令05原機（速材）001

核燃料物質使用変更許可申請書の一部補正について

核燃料物質使用変更許可申請書の一部補正

核燃料物質使用変更許可申請書の一部補正

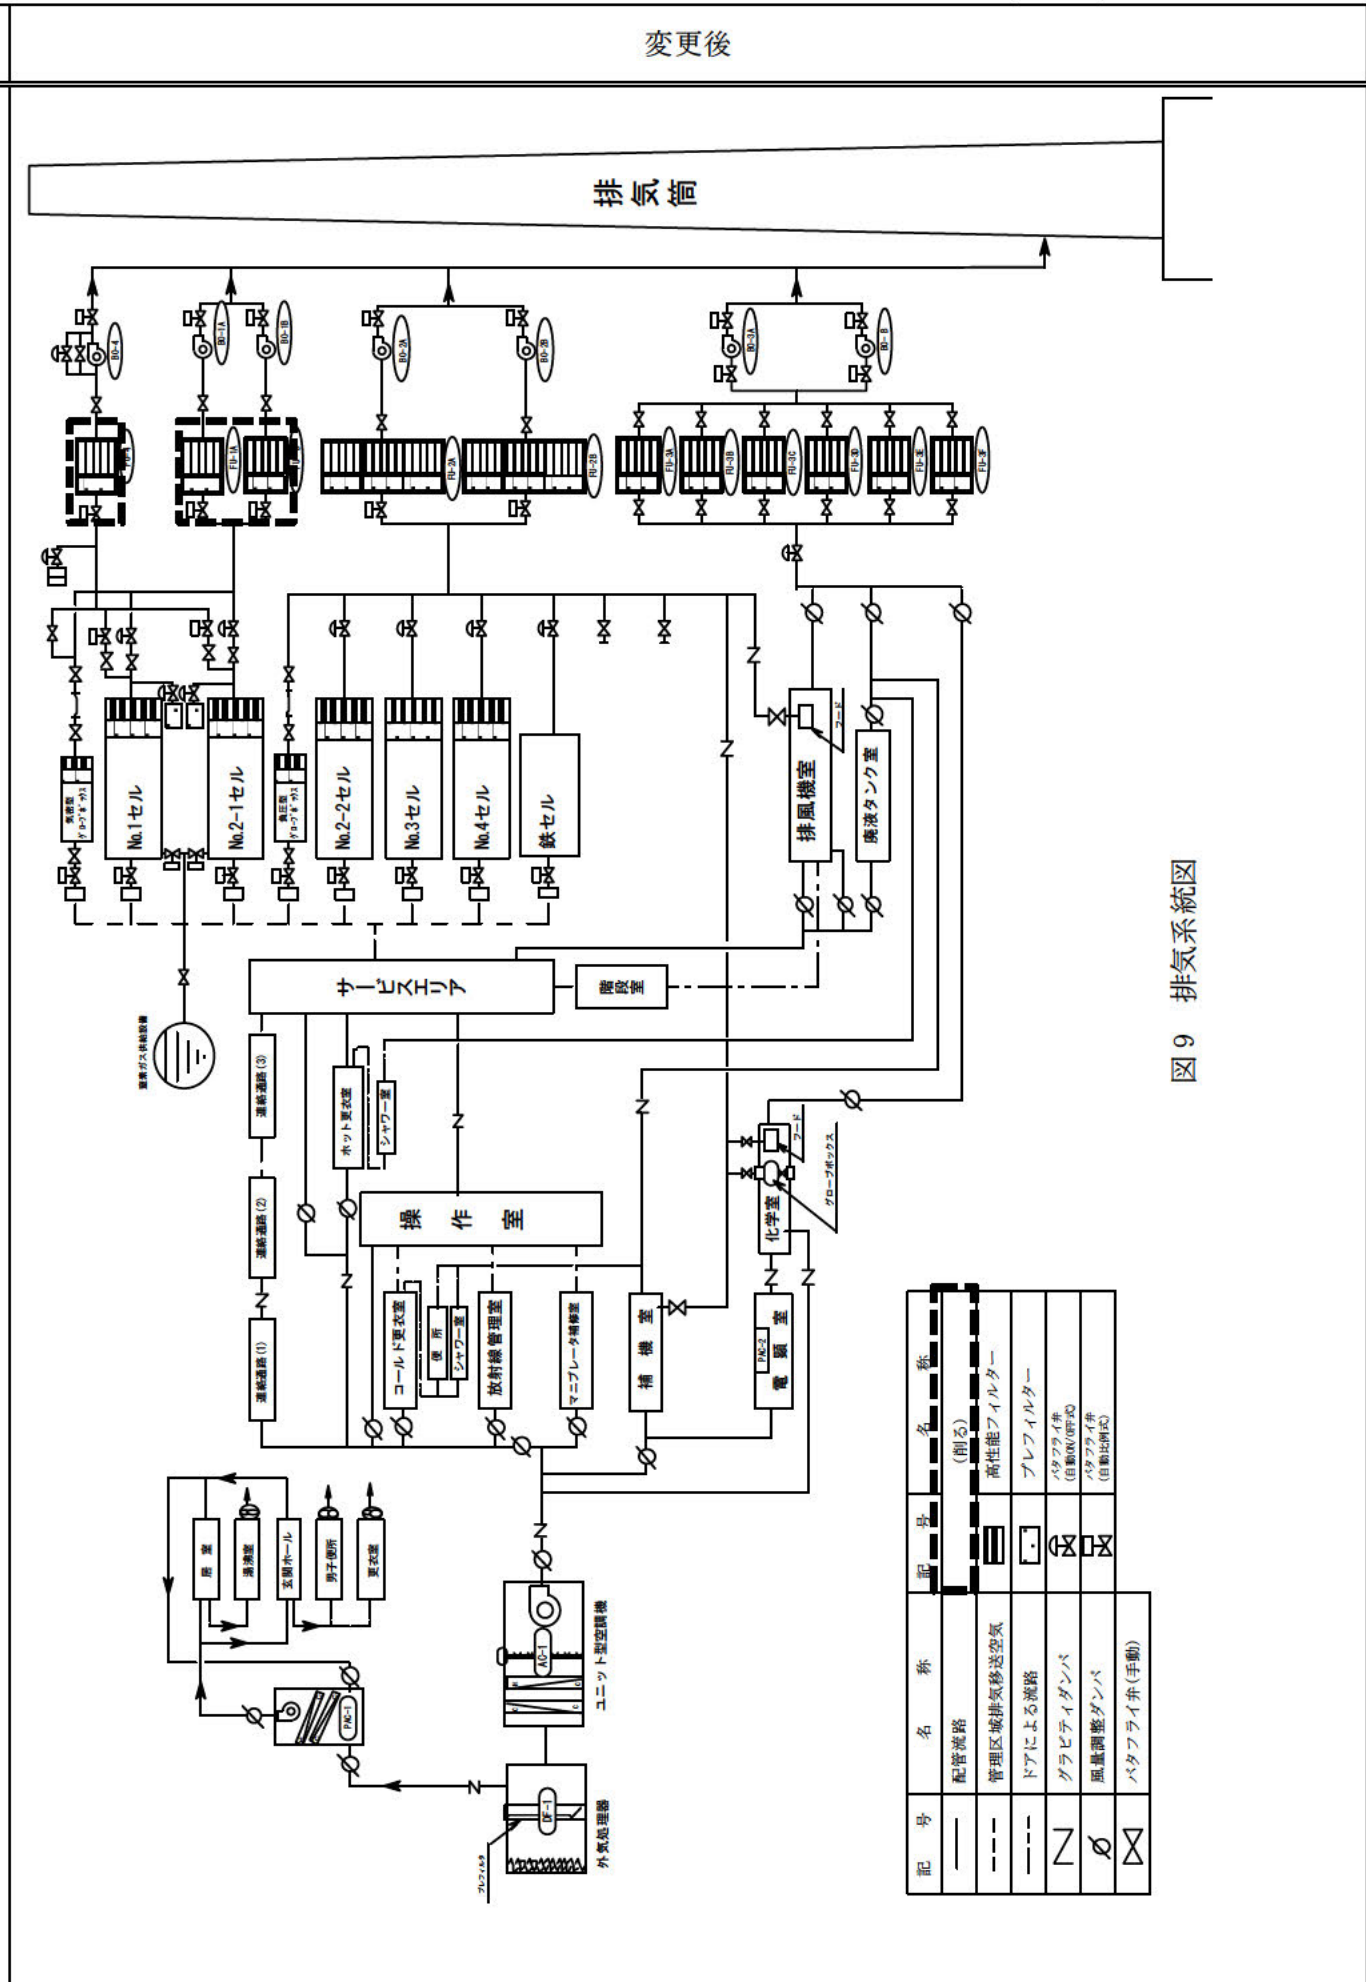
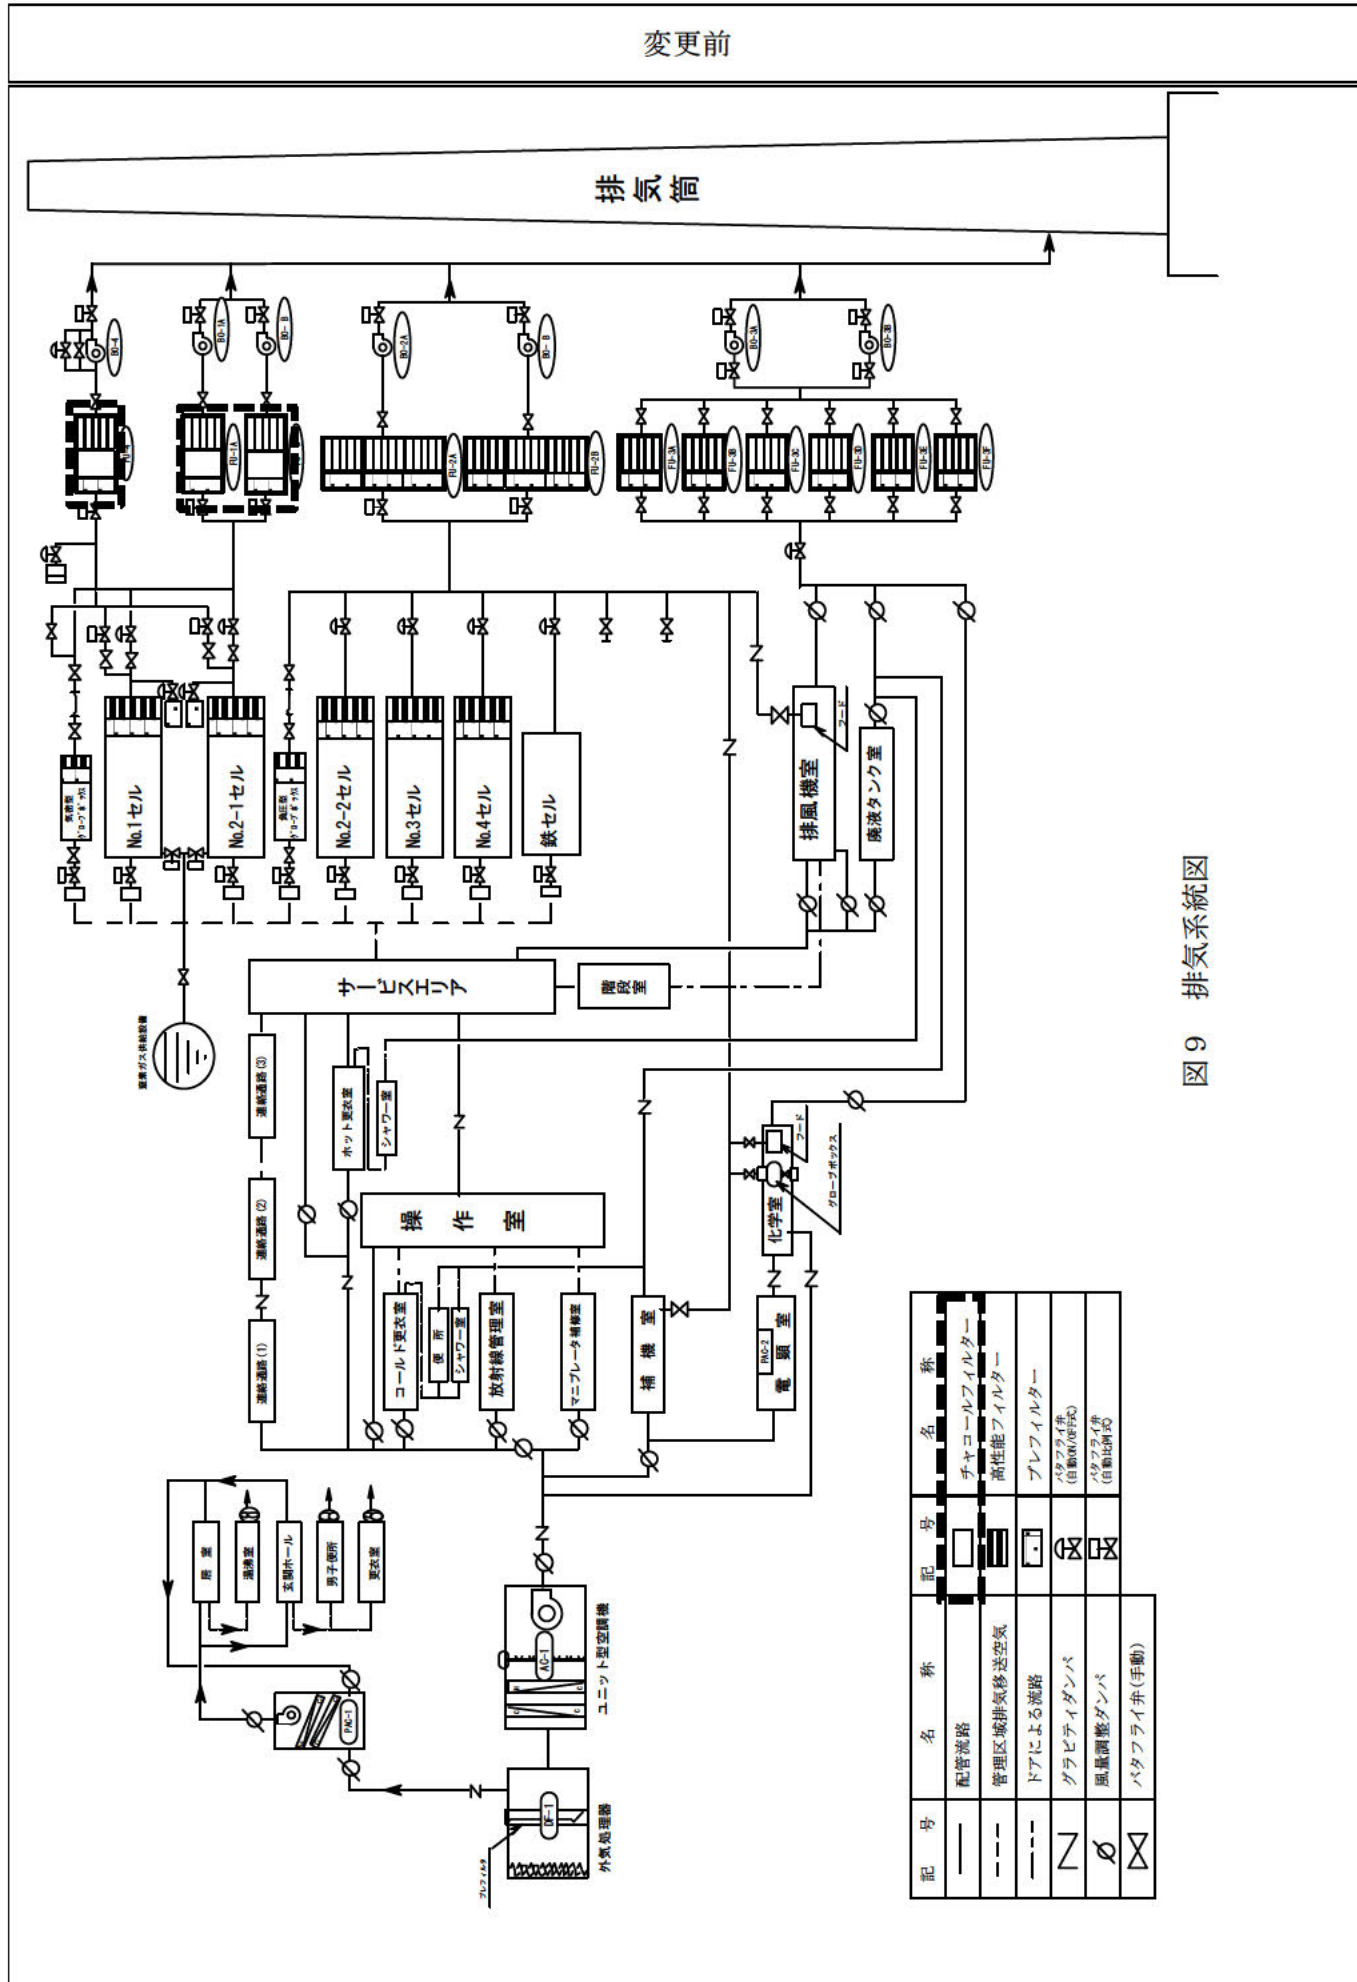
・ヨウ素の発生がなくなるため削除
(以下、同じ)
